**Modulo per la presentazione delle osservazioni per i piani/programmi/progetti sottoposti a procedimenti di valutazione ambientale di competenza statale**

**ID: Codice procedura (ID\_VIP/ID\_MATTM):10844**

Impianto per la produzione di energia elettrica da fonte eolica, costituito da 6 aerogeneratori della potenza complessiva di 37,2 MW, un sistema di accumulo da 25 MW e relative opere connesse in località "Rempillo" nel comune di Pitigliano (GR).

Immagine n. 5 Intervisibilità degli impianti eolici della provincia di Viterbo anche in quella di Grosseto, in particolare nel pitiglianese.

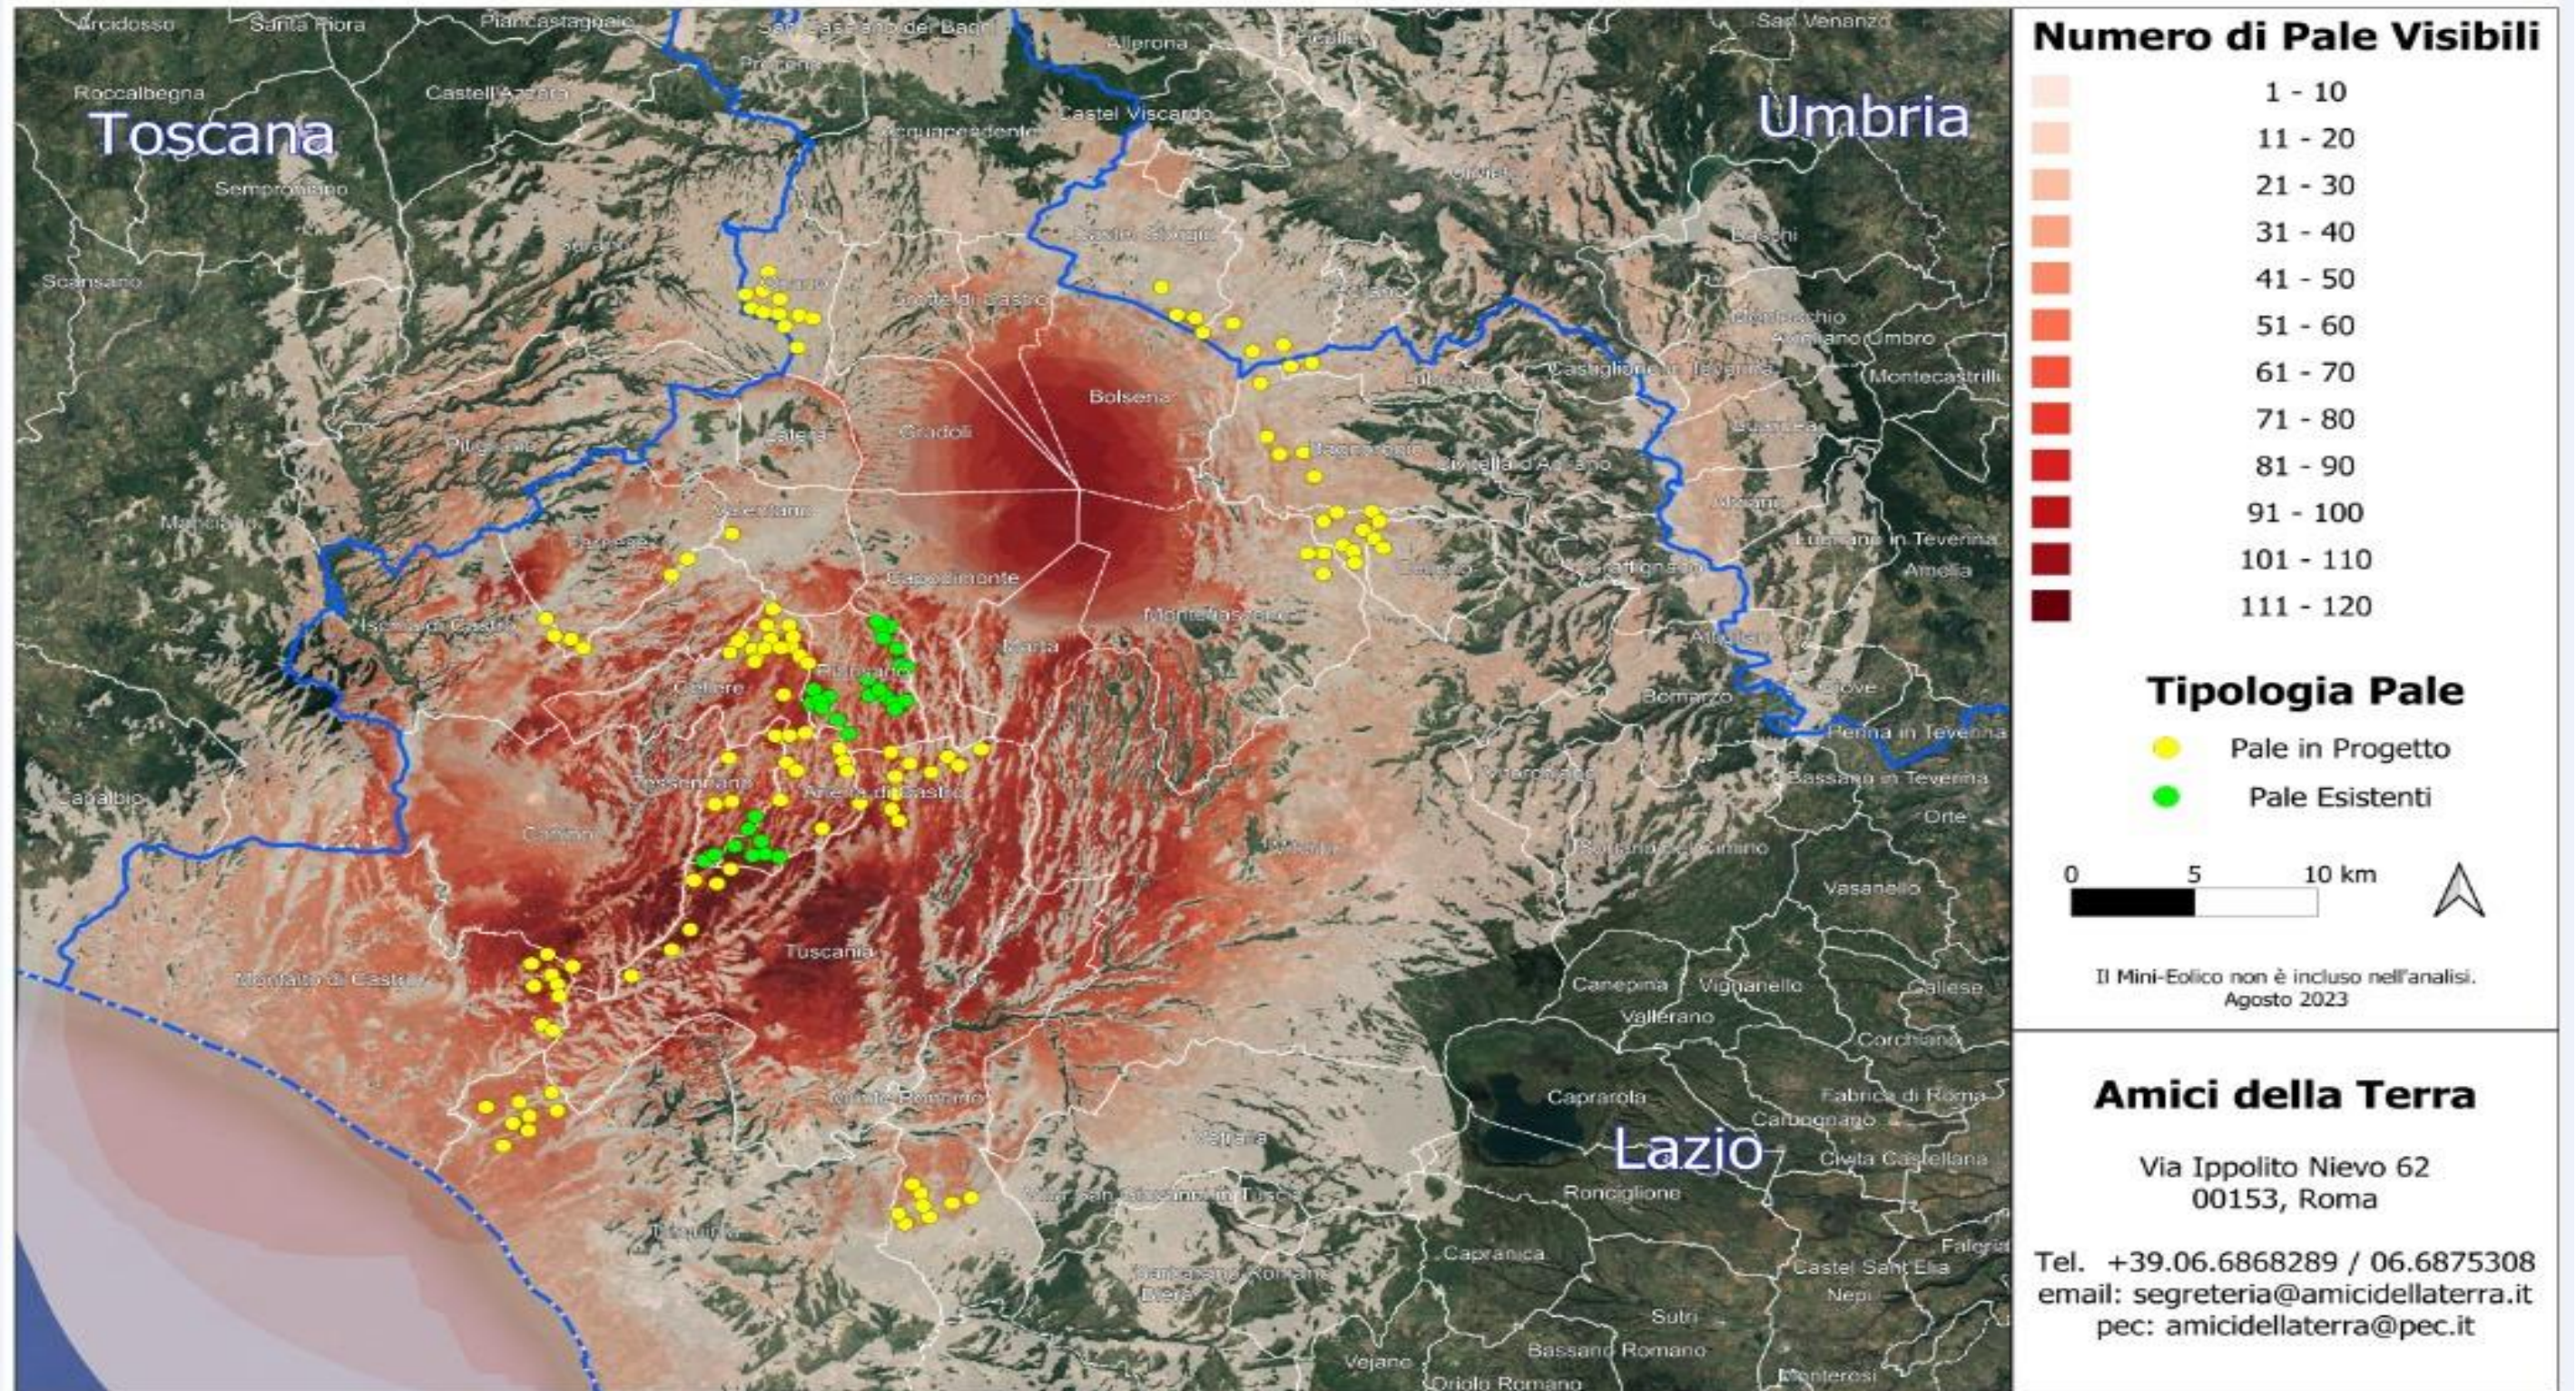
Quindi anche la Regione come Ente deputato dalla normativa nazionale a legiferare sulle aree idonee e non idonee si è espressa riguardo al fatto che abbia assolto ai doveri e alle quote stabilite dal PNIEC e in ambito regionale la provincia di Viterbo è stata quella con il più alto tasso di impianti FER tra tutte e quindi ormai satura ed il cumulo degli impianti FER installati, autorizzati e in progetto rappresenta una **elevata criticità per la sostenibilità ambientale di ulteriori eventuali iniziative.** L'impianto eolico “Rempillo” pur essendo “esterno al confine provinciale e regionale ma nelle sue immediate vicinanze ( a soli 100 metri i primi due aerogeneratori) oltre ad impattare sul territorio e sulle economie di tre Comuni del Lazio ( Farnese, Valentano e Latera) si trova nelle fasce di rispetto dei Beni di notevole interesse pubblico come si è evidenziate nelle Osservazioni nn. 1 e 2 e crea anche degli impatti negativi anche sui beni naturalistici come verrà dettagliato nell'Osservazione n. 4. Inoltre andrebbe a sommarsi al già enorme cumulo di impianti eolici e fotovoltaici e geotermici che già creano una elevata criticità ambientale nella provincia di Viterbo e interferiscono anche con il territorio toscano come si può vedere dalle immagini nn. 4 e 5
